Zeitschrift: **Bulletin technique de la Suisse romande**

### Concours pour l'élaboration des plans d'une église catholique et d'une cure, à Fribourg.

## CONCOURS POUR L'ÉGLISE DE SAINT-PIERRE, A FRIBOURG

IV<sup>e</sup> prix : projet « Porta Coeli », de MM. *Broillet et Genoud*, architectes.

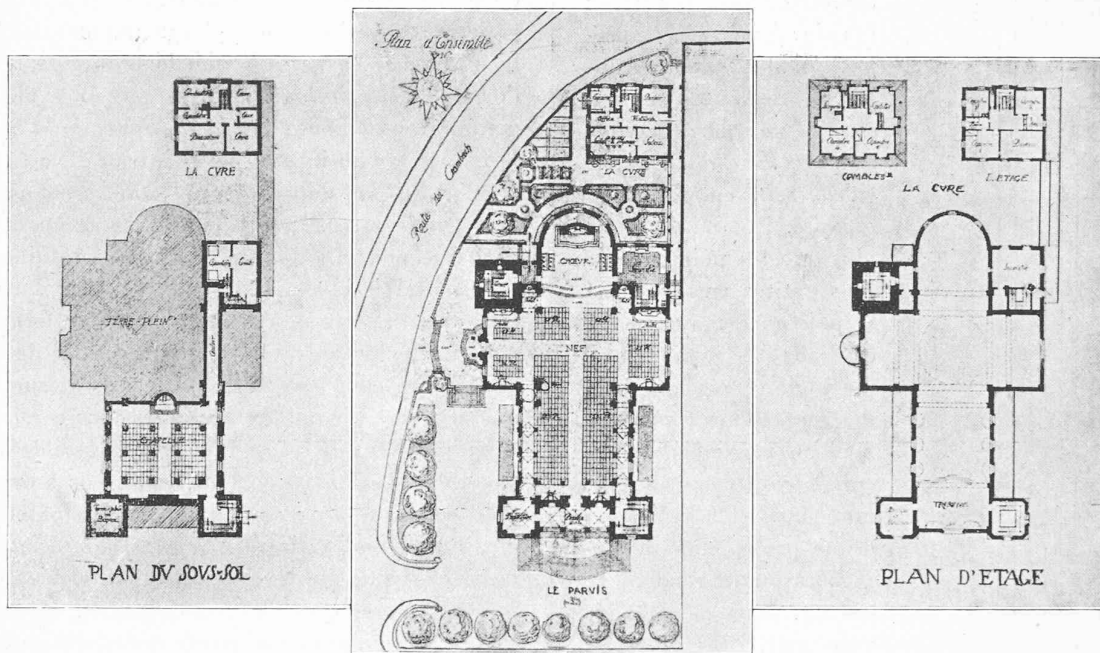
N° 13. *Porta Coeli I*. — Mêmes défauts que dans le n° 11 dans la situation des édifices. Architecture plus riche. Forme des toits défectueuse pour notre climat. Plan et disposition intérieure très bons. Salle en sous-sol bien éclairée. Accès trop peu facile. Dans le plan supérieur, on constate que la croix laisse à désirer dans ses proportions.
